まちづくり委員会資料

令和元年東日本台風による排水樋管周辺地域及び
河川関係の浸水に関する検証委員会（第4回）
について

建設緑政局

河港水門嵩上げイメージ

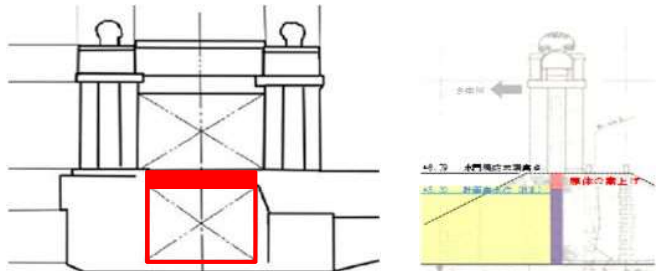
【主な第三者意見】

- 土のうによる対策について
 - ・（A氏）土のうは水密性が悪く、漏れる可能性がある。当面は土のうという手もあるが、そんなに重いものではなく、水密性の高い素材を検討する必要がある。
 - ・（A氏）堤防と水門の高さが違うのは問題がある。
 - ・（C氏）土のうが大雨の際に流されないかを確認しておく必要がある。
 - ・（E氏）常時ゲートを閉鎖し、土のうや河床からの水漏れがなくなるか確認をしているのであれば、短期対策として考えられる。
- 嵩上げによる対策について
 - ・（A氏）土のうによる河床の嵩上げよりゲート自体の嵩上げの方が良い。
 - ・（B氏）今回の台風まで洪水を防いできた実績があるため、越水してきた経路の対策としては、ゲート上に嵩上げた対策の方がよい。
 - ・（E氏）土のう構造を採用しないことには賛成。
 - ・（E氏）文化財として残すのであれば外観は重要であるが、扉体の嵩上げによって外観が大きく変化しないか。土のうでは不十分だということであれば、より水漏れがなく恒久的な構造物になり、河床の嵩上げをすることはできないか。《中長期対策》
 - ・（C氏）早めに船着き場を埋めてしまってもよいのではないか。スケジュール感は具体的に示していく方が住民も安心する。

- 土のうによる対策について
 - ・土のうを積むのに意味がありますか？人件費の無駄遣いではないでしょうか？大雨でまた水門から溢れば土のうは流されると思います。
 - ・第三者意見だけでなく市自らが触れている通り、土のうによる対策は恒久的なものとなりえない。短期対策としても、このような大型台風が来れば、ほぼ役に立たないことは自明である。流域の川幅で前回並みの増水が起きた場合、土のう程度では木の葉が流されるような勢いで流失してしまうものであり、短期的な応急処理ではなく例えば大規模な土木改修作業であっても、大至急に根本的な構造変更に着手すべき。
- 扉体の嵩上げによる対策について
 - ・特に意見なし。

- ・短期対策は、扉体の嵩上げ工事とする。
 - 土のうによる対策は水密性に関して懸念があるため、扉体の嵩上げ工事とする。
 - 短期間で設置可能な嵩上げ材料の耐久性を考慮し、次の対策の実施を前提と考える。
- ・令和3年度の台風シーズンまでには、扉体の嵩上げに代わる対策を実施する。

カメラ・水位計のイメージ

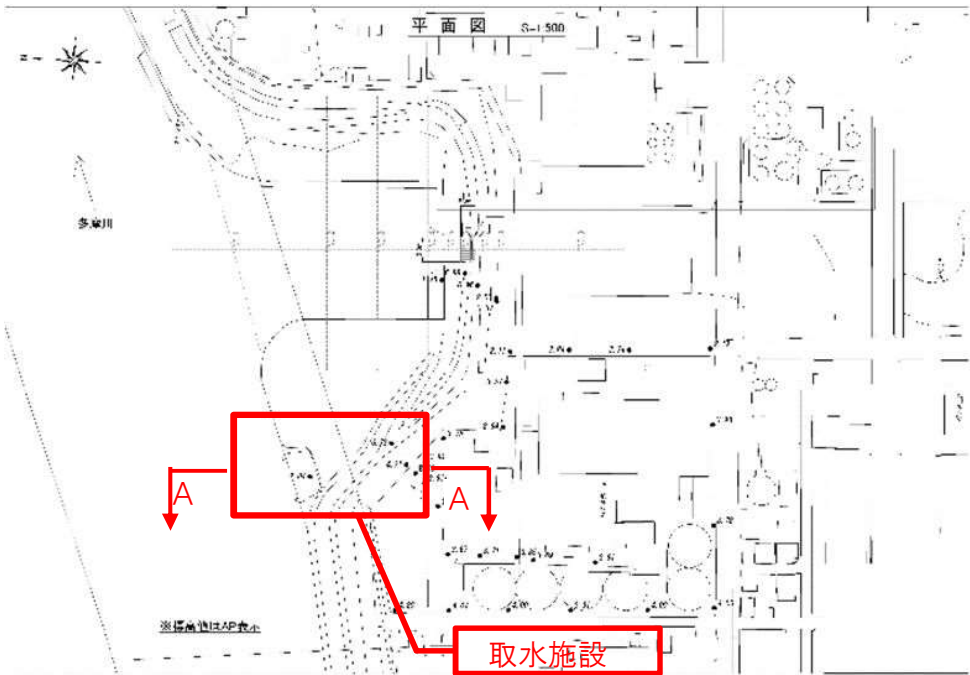
- ・（A氏）水位計やカメラを設置するのは良いと考える。
- ・（A氏）維持管理するためのメンテナンスが必要になることも考慮すべき。
- ・（A氏）実際に使用する頻度が少ないことも考慮すべき。
- ・（B氏）目的を持たせて設置すべき。
- ・（E氏）観測と情報伝達をセットで考えること。

- ・水位計とカメラを設置（水門前後を監視）する。
- ・取得した情報を基にした、ソフト対策も併せて検討する。
- ・水位計の情報、カメラの画像は一般に公開する。

多摩川取水口平面図

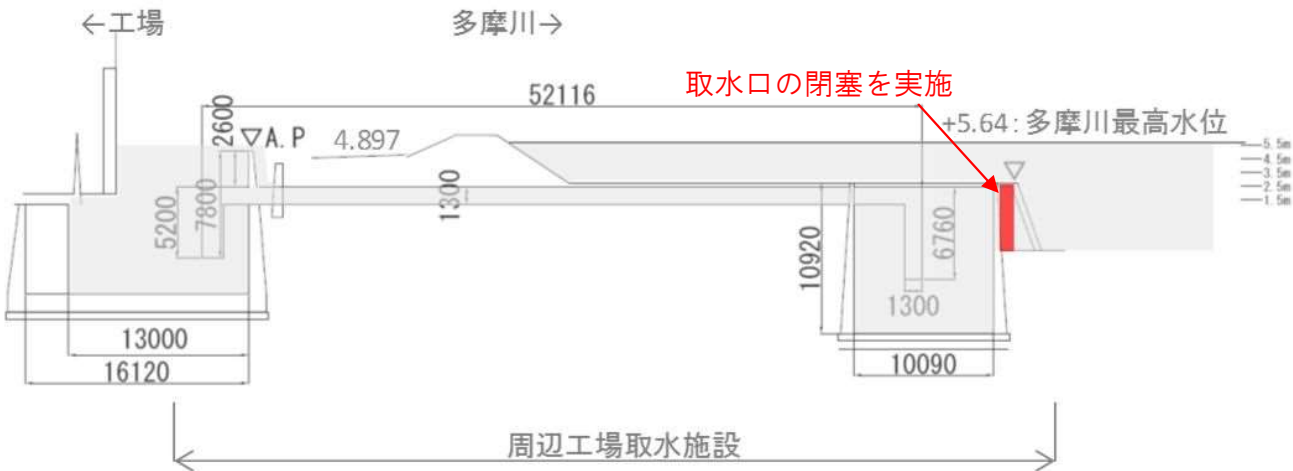
- 【主な第三者意見】
- ・ 短期対策に関し以下の通り意見を得たが、概ね妥当との評価を得た。
 - ・ （E氏）市が対策した内容のチェックを行うべき。
- 【主な市民意見】
- ・ 住民説明会で浸水には味の素の排水設備にも原因があったと言っていました、いまだに味の素から住民への説明も謝罪もないのはどうしてなのか？市は連絡を取り合っていると言っていました但住民は何も知らされない。
- 【短期対策内容】
- ・ 取水施設取水口の閉塞を実施済。

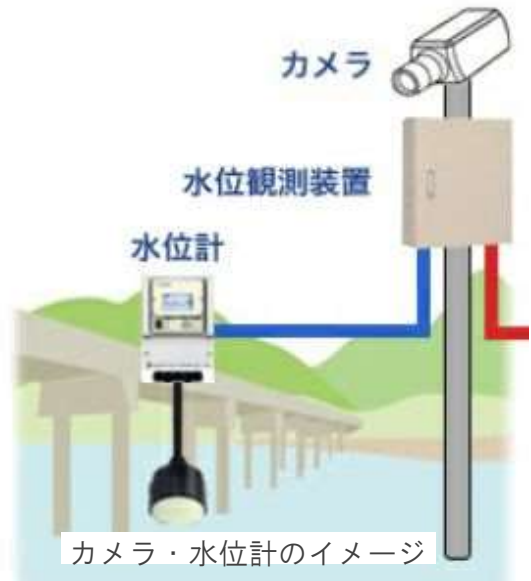
- ・（A氏）維持管理するためのメンテナンスが必要になることも考慮すべき。
- ・（A氏）実際に使用する頻度が少ないことも考慮すべき。
- ・（B氏）目的を持たせて設置すべき。
- ・（E氏）観測と情報伝達をセットで考えること。

- ・水位計については、補助電源を有する機器に更新を行った。（既存施設）
- ・夜間対応カメラへの更新に向けて神奈川県へ要望済。（既存施設：神奈川県対応）
- ・平瀬川-多摩川合流点、二ヶ領本川-平瀬川合流点へのカメラ、水位標の設置を行う。（新設：川崎市対応）
- ・新設したカメラの画像は、一般に公開する。

【三沢川水門の多摩川側と三沢川側の水位変化（参考値）】

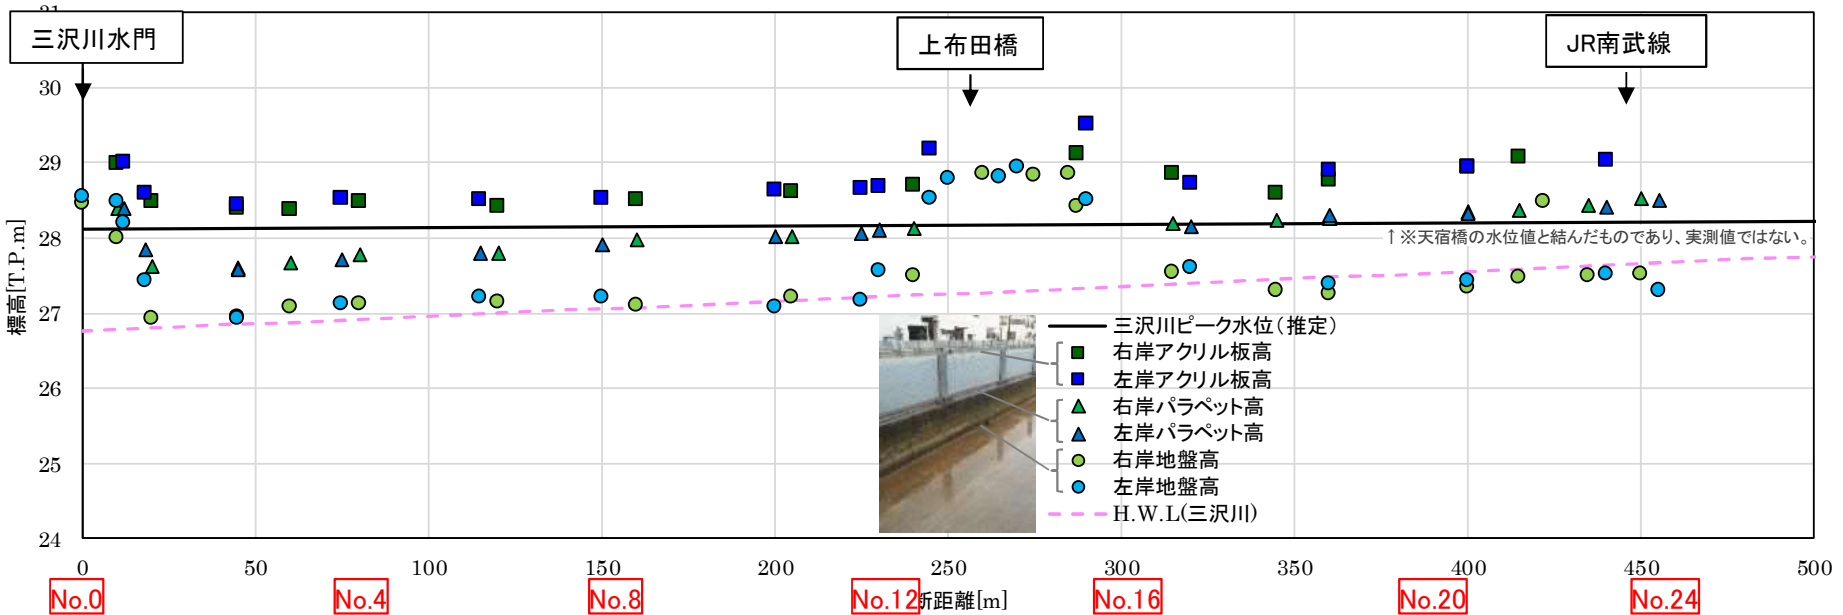
No.	内容	対象となる市民意見	意見を踏まえた川崎市の対応	区分
34	(三沢川) 浸水状況の検証について	・資料の「イ 高さ水量結果や水位データによる検証」では、「三沢川のピーク水位(12日22:00頃)はアクリル板上部やパラペットの護岸の高さ以下であったので、三沢川護岸からの越水は発生していなかったと考えられる」とありますが、22時頃の三沢川の水位(下の図の濃い青の線)を見ると、パラペットの高さ(下の図の黄色の線)を超えているので、この時間に三沢川から直接越水したと思えますが、説明は間違いではないでしょうか。それとも図表がわかりにくいため誤解を生んでいるのでしょうか。 ・三沢川ピーク水位は(No.0)から(No.16)付近までパラペットより高いので「パラペット護岸以下であった」との検証は誤りです。訂正してください。	資料P3の『1. 浸水状況の検証 (3)【三沢川(JR南武線三沢川橋梁周辺)】イ 高さ測量結果や水位データによる検証』について、ご指摘の通り、誤解が生じやすい表現でしたので、記載内容を修正しました。 修正前) 「三沢川のピーク水位(12日22:00頃)はアクリル板上部やパラペットの護岸の高さ以下であったので、三沢川護岸からの越水は発生していなかったと考えられる」 修正後) 「三沢川のピーク水位(12日22:00頃)はアクリル板上部以下であったので、三沢川護岸からの越水は発生していなかったと考えられる」	A
